**Syndicat Intercommunal des Eaux  
de la Sologne Ligérienne  
à ARTAIX (71)**

**CHAMP CAPTANT DE SAINT MARTIN DU LAC**

**DEFINITION DES PERIMETRES DE PROTECTION**

**Avis de l'hydrogéologue agréé**

**FIGURE 4****Isochrones et périmètres proposés par CPGF**

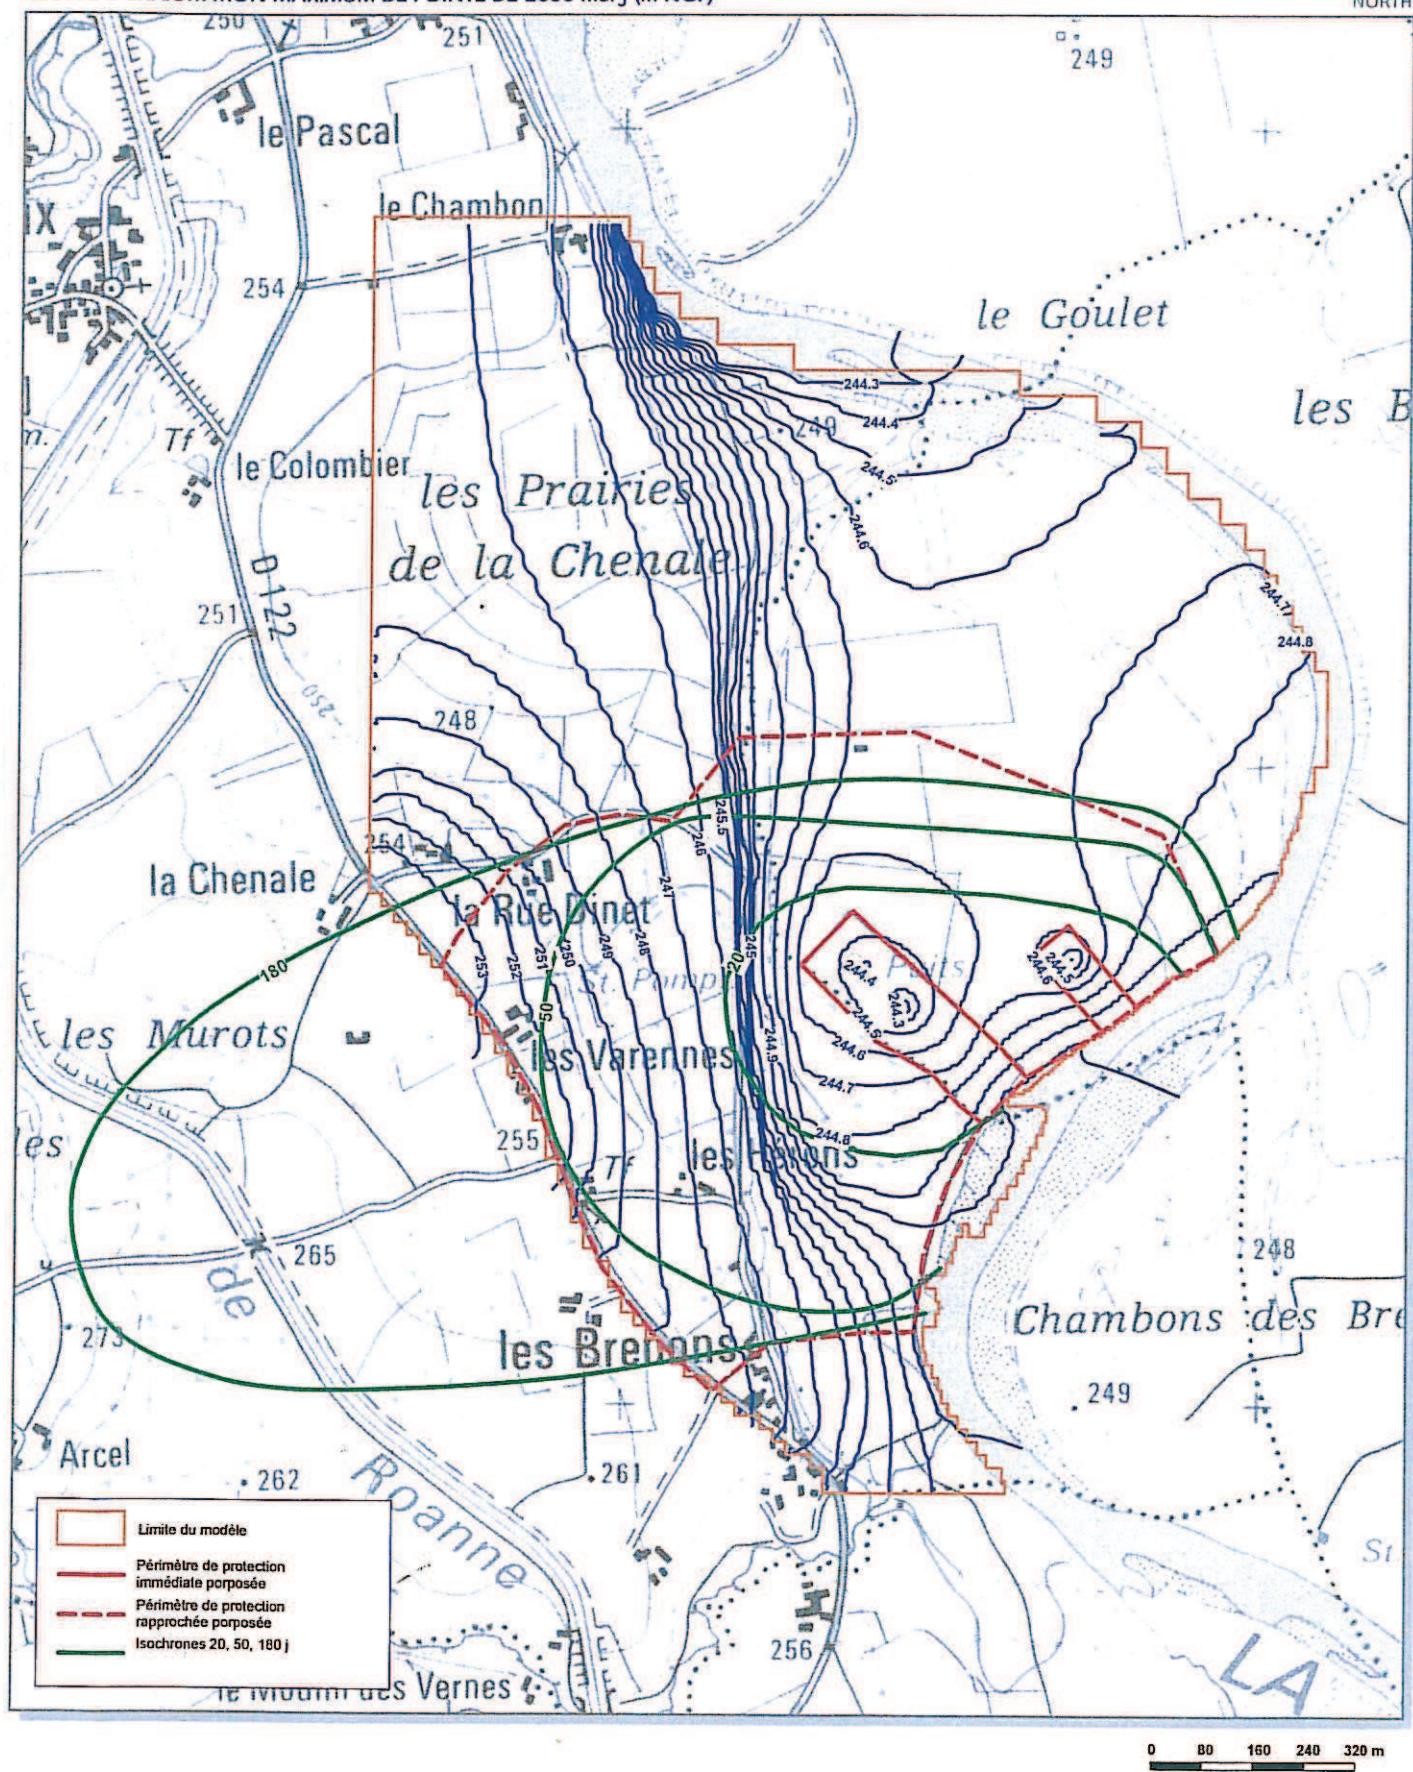
Figure 4 : isochrones et périmètres proposés par CPGF
